Commission économique pour l'Europe**Comité des transports intérieurs****Groupe de travail des problèmes douaniers
intéressant les transports****135^e session**Genève, 1^{er}-4 octobre 2013

**Convention douanière relative au transport international
de marchandises sous le couvert de carnets TIR (Convention TIR de 1975):
Application de la Convention – Véhicules à bâches coulissantes****Véhicules et conteneurs à bâches coulissantes****Communication du Comité de liaison des carrossiers
et constructeurs de remorques****I. Introduction**

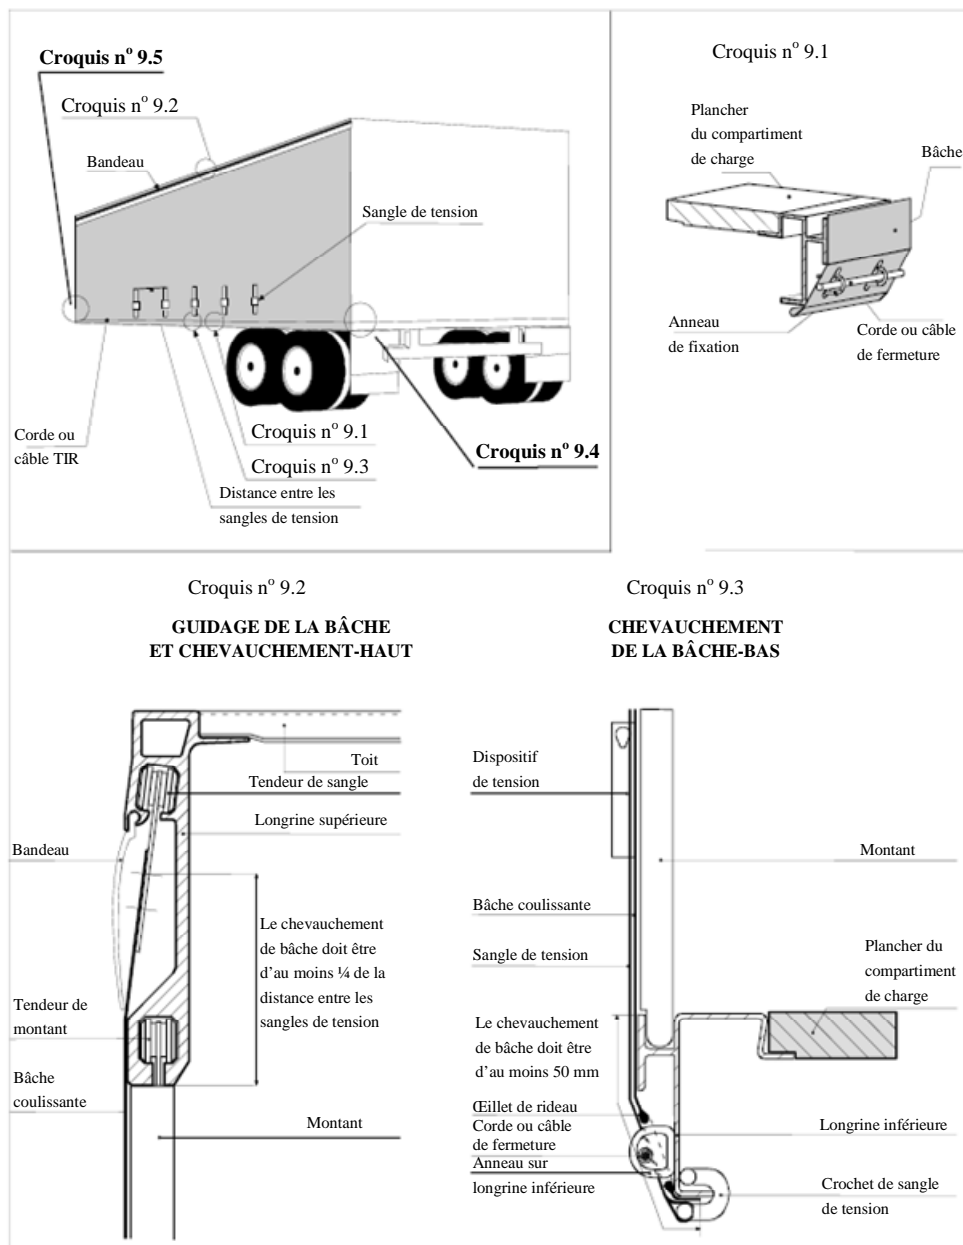
ii) **La bâche de toit coulissante doit recouvrir la partie pleine du toit sur le côté du véhicule, de telle manière que la bâche de toit ne puisse être tirée par-dessus l'arête supérieure de la longrine supérieure. Un câble en acier précontraint doit être inséré dans la gaine de la bâche de toit de telle manière qu'on ne puisse le retirer et le réinsérer sans laisser de traces visibles. La bâche de toit doit être fixée au chariot de coulissage de telle manière qu'on ne puisse la retirer et la fixer de nouveau sans laisser de traces visibles. Ce système est décrit par le croquis n° 10 figurant en appendice au présent Règlement;**

iii) Le système de guidage du toit coulissant et les autres parties mobiles doivent être assemblés de manière qu'on ne puisse ouvrir ni fermer le toit de l'extérieur sans laisser de traces visibles une fois qu'il est fermé et scellé pour la douane. Le système de guidage du toit coulissant et les autres parties mobiles doivent être assemblés de telle manière qu'une fois le toit fermé, il soit impossible d'accéder au compartiment de chargement sans laisser de traces visibles. Un tel système est décrit par le croquis n° 10 figurant en appendice au présent Règlement.».

La sécurité douanière de la bâche de toit est garantie si un câble en acier précontraint sous gaine est fixé à l'avant et à l'arrière du véhicule. La force de traction ainsi que le disque de connexion sur chaque chariot de coulissage empêche de soulever le câble et sa gaine au-dessus de la longrine supérieure.

Croquis n° 9.4

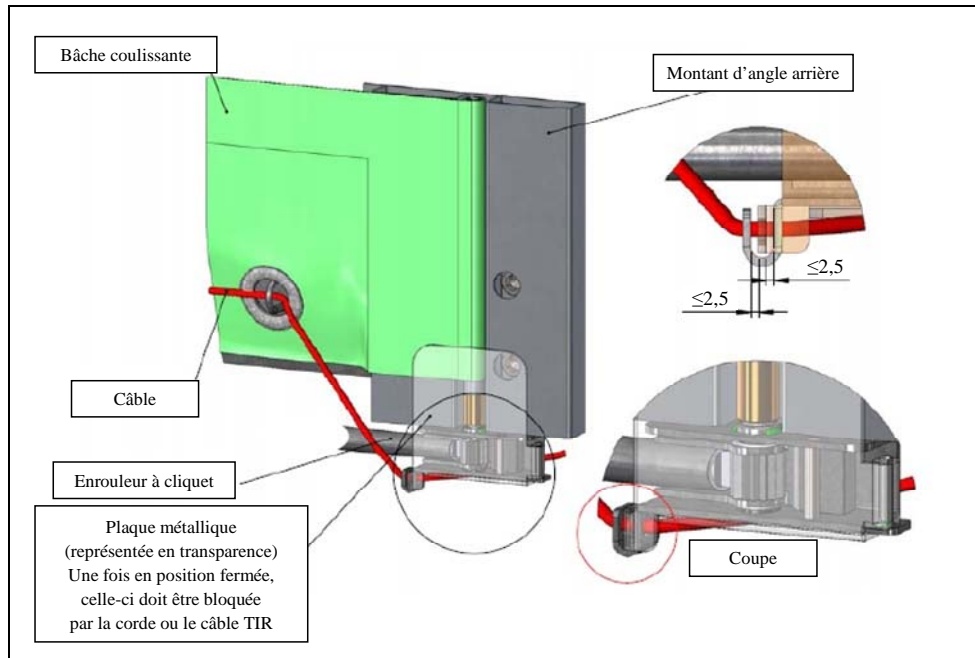
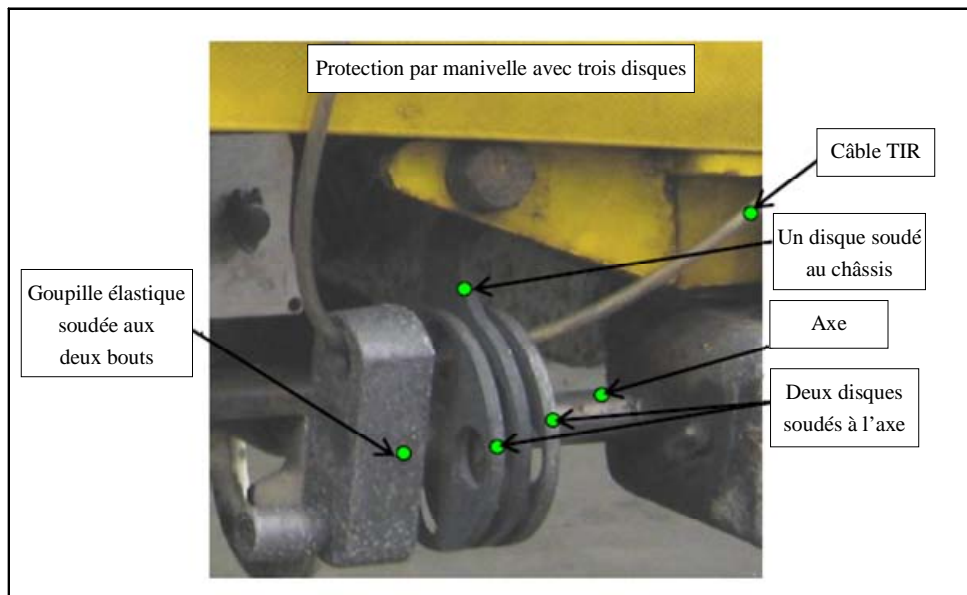
6. Modifier le croquis n° 9 comme suit:

Pour tendre la bâche coulissante horizontalement, on utilise un enrouleur à cliquet (habituellement à l'arrière du véhicule). Le présent croquis donne deux exemples a) et b) de la manière de verrouiller l'enrouleur à cliquet ou le tendeur à réducteur.

Croquis n° 9.5

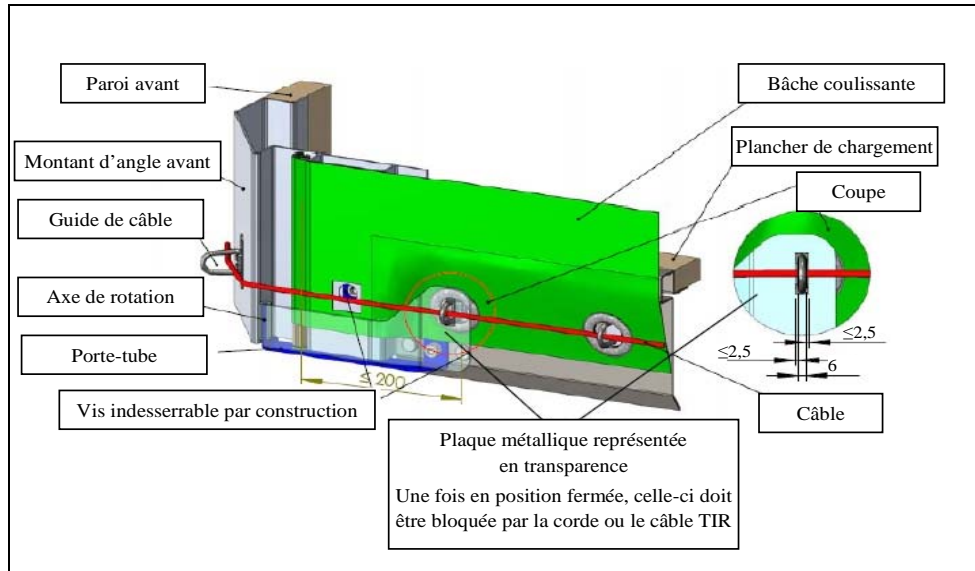
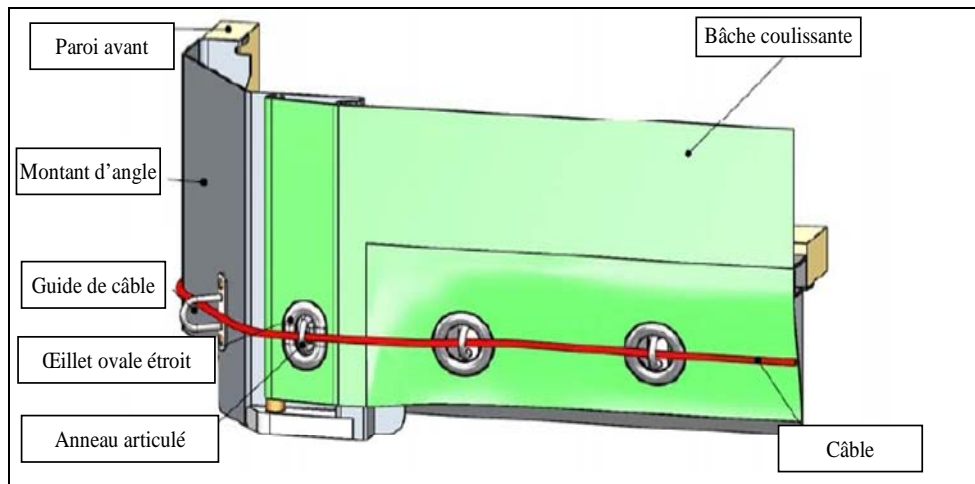
Pour fixer la bâche de l'autre côté (habituellement à l'avant du véhicule), on peut utiliser les systèmes a) ou b) suivants.

a) Plaque métallique**b) Œillet ovale étroit, système antilevage pour le tube de tension**

Croquis n° 10

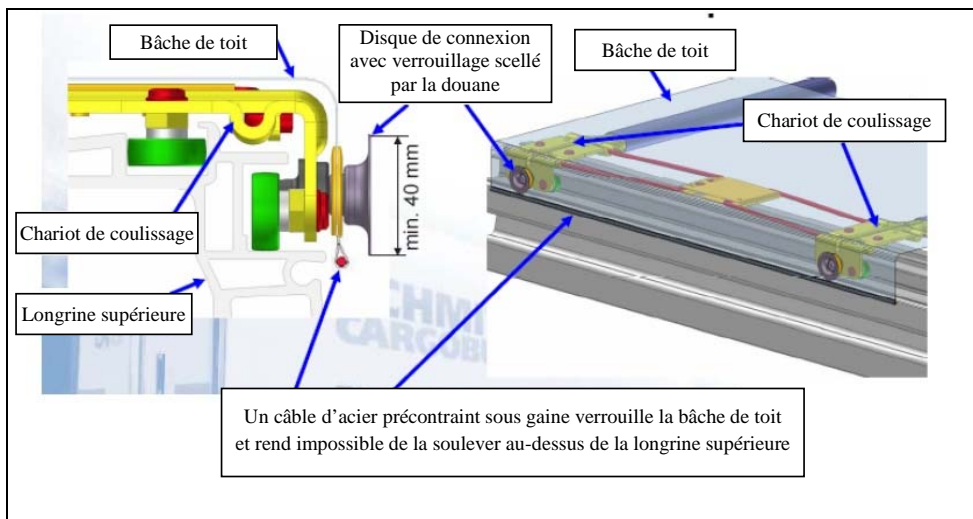
7. Après le croquis n° 9, ajouter un nouveau croquis n° 10:

Ce croquis illustre un exemple de véhicule ainsi que certains points importants décrits à l'article 5 de l'annexe 2.

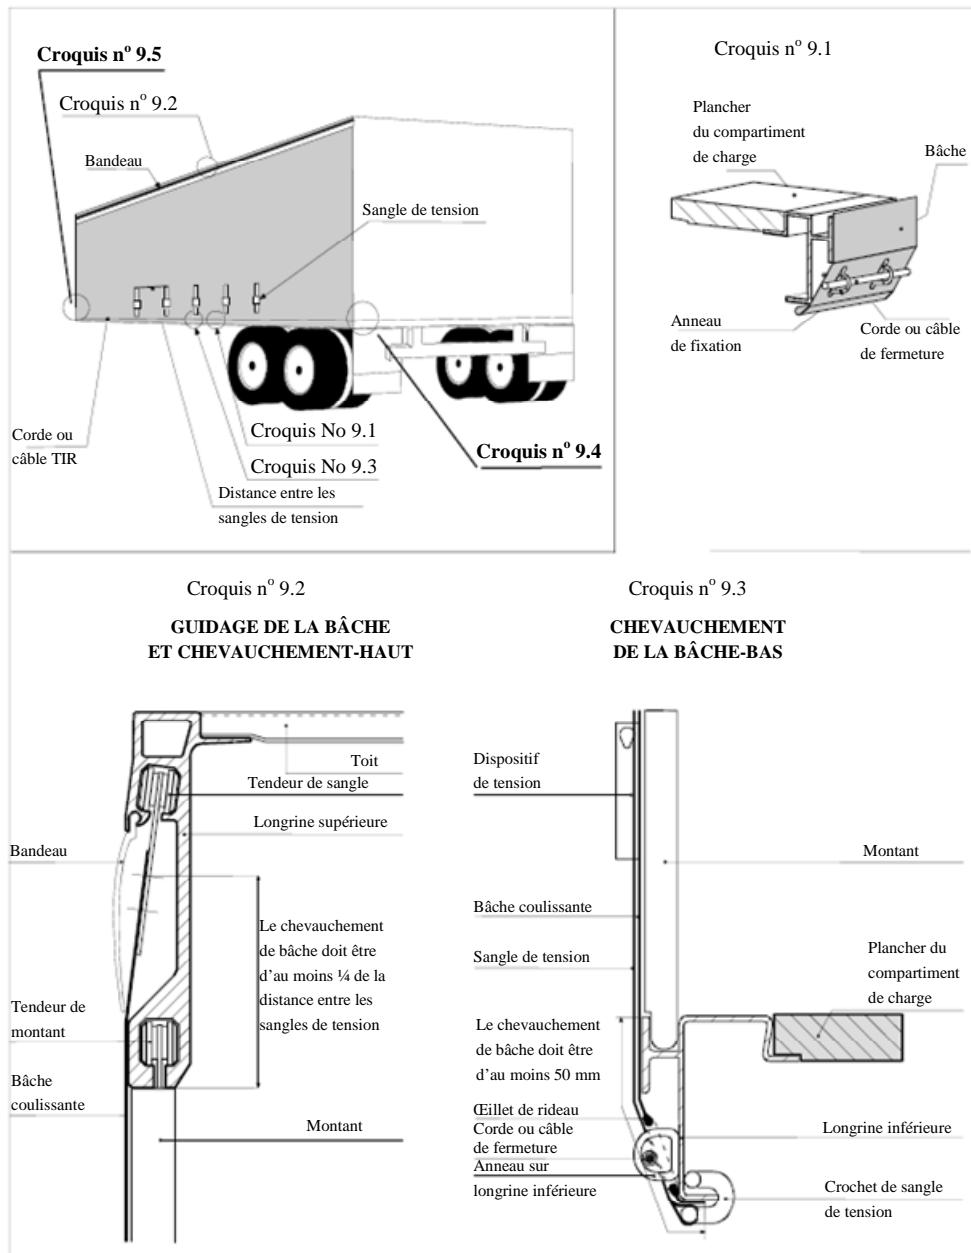
ii) La bâche de toit coulissante doit recouvrir la partie pleine du toit sur le côté du véhicule, de telle manière que la bâche de toit ne puisse être tirée par-dessus l'arête supérieure de la longrine supérieure. Un câble en acier précontraint doit être inséré dans la gaine de la bâche de toit de telle manière qu'on ne puisse le retirer et le réinsérer sans laisser de traces visibles. La bâche de toit doit être fixée au chariot de coulissage de telle manière qu'on ne puisse la retirer et la fixer de nouveau sans laisser de traces visibles. Ce système est décrit par le croquis n° 10 figurant en appendice au présent Règlement;

iii) Le système de guidage du toit ouvrant et les autres parties mobiles doivent être assemblés de telle manière qu'on ne puisse ouvrir ni fermer le toit de l'extérieur sans laisser de traces visibles une fois qu'il est fermé et scellé pour la douane. Le système de guidage du toit ouvrant et les autres parties mobiles doivent être assemblés de telle manière qu'une fois le toit fermé, il soit impossible d'accéder au compartiment de chargement sans laisser de traces visibles. Ce système est décrit par le croquis n° 10 figurant en appendice au présent Règlement.».

La sécurité douanière de la bâche de toit est garantie si un câble en acier précontraint sous gaine est fixé à l'avant et à l'arrière du véhicule. La force de traction ainsi que le disque de connexion sur chaque chariot de coulissage empêche de soulever le câble et sa gaine au-dessus de la longrine supérieure.

Croquis n° 9.4

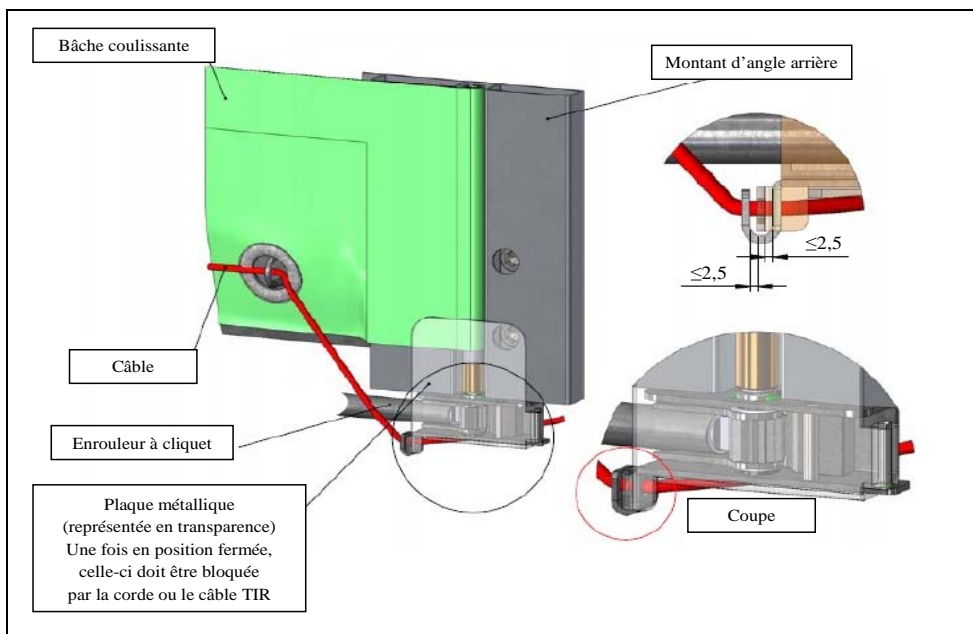
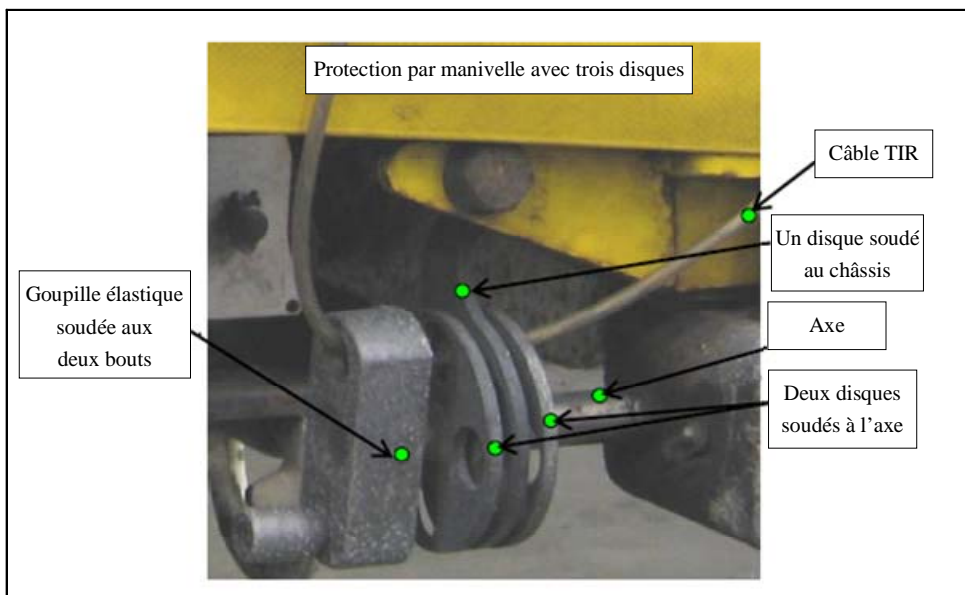
11. Modifier le croquis n° 9 de la première partie de l'annexe 7

Pour tendre la bâche coulissante horizontalement, on utilise un enrouleur à cliquet (habituellement à l'arrière du véhicule). Le présent croquis donne deux exemples a) et b) de la manière de verrouiller l'enrouleur à cliquet ou le tendeur à réducteur.

a) Verrouillage de l'enrouleur à cliquet**b) Verrouillage du tendeur à réducteur**

Croquis n° 9.5

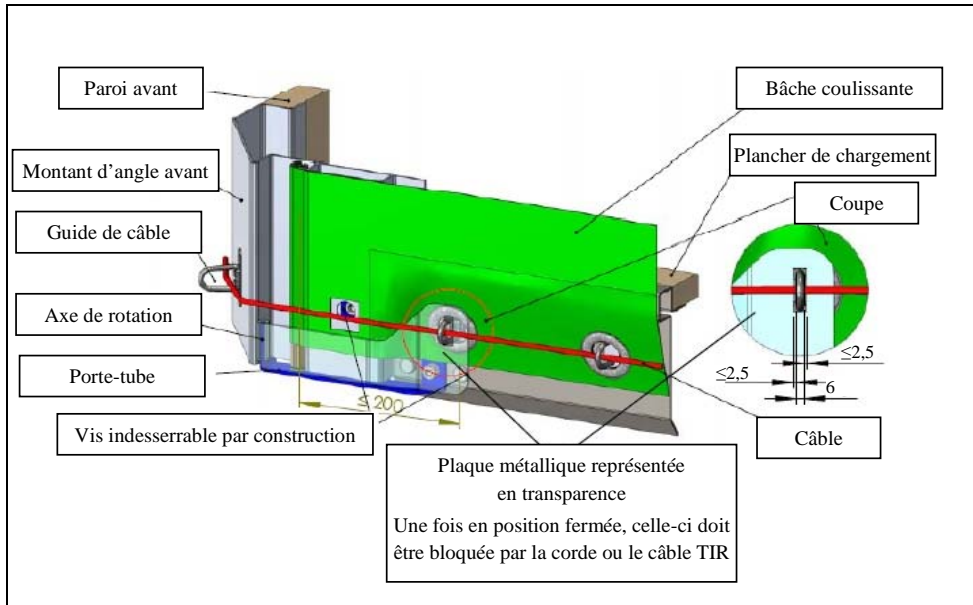
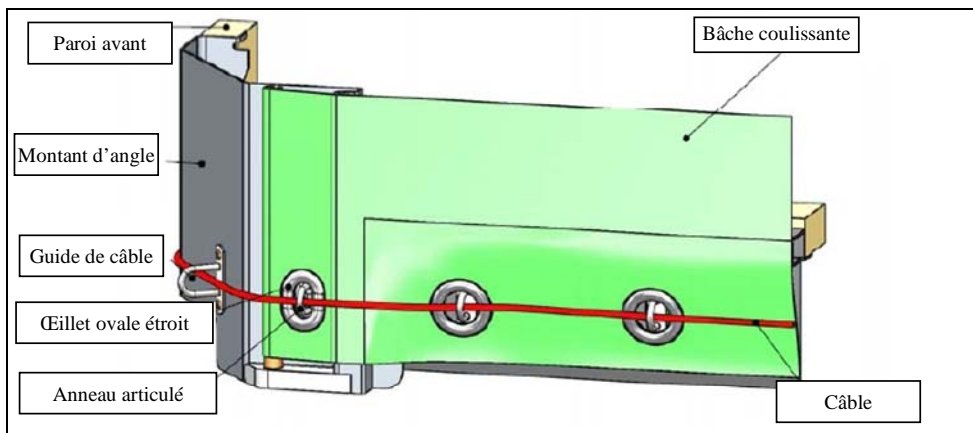
Pour fixer la bâche de l'autre côté (habituellement à l'avant du véhicule), on peut utiliser les systèmes a) ou b) suivants.

a) Plaque métallique

b) Œillet ovale étroit, système antilevage pour le tube de tension

Croquis n° 10

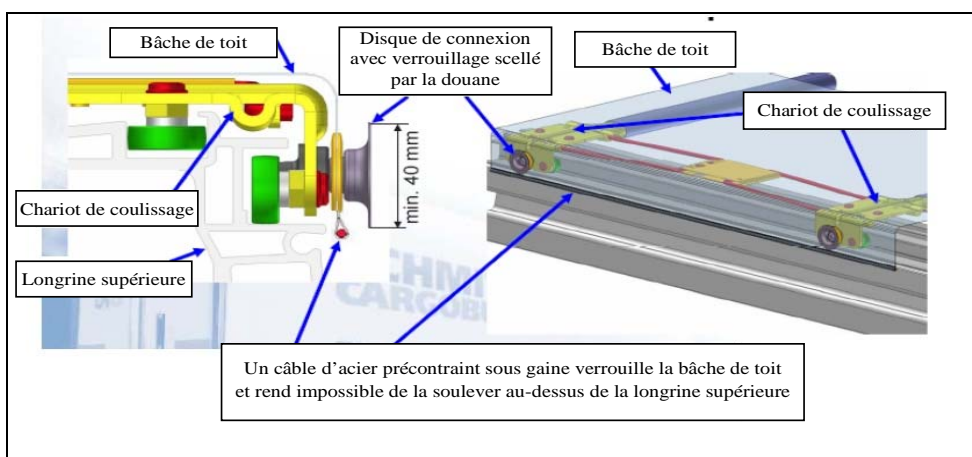
12. Après le croquis n° 9, ajouter un nouveau croquis n° 10:

Ce croquis illustre un exemple de conteneur ainsi que certains points importants décrits à l'article 6 de la première partie de l'annexe 7.
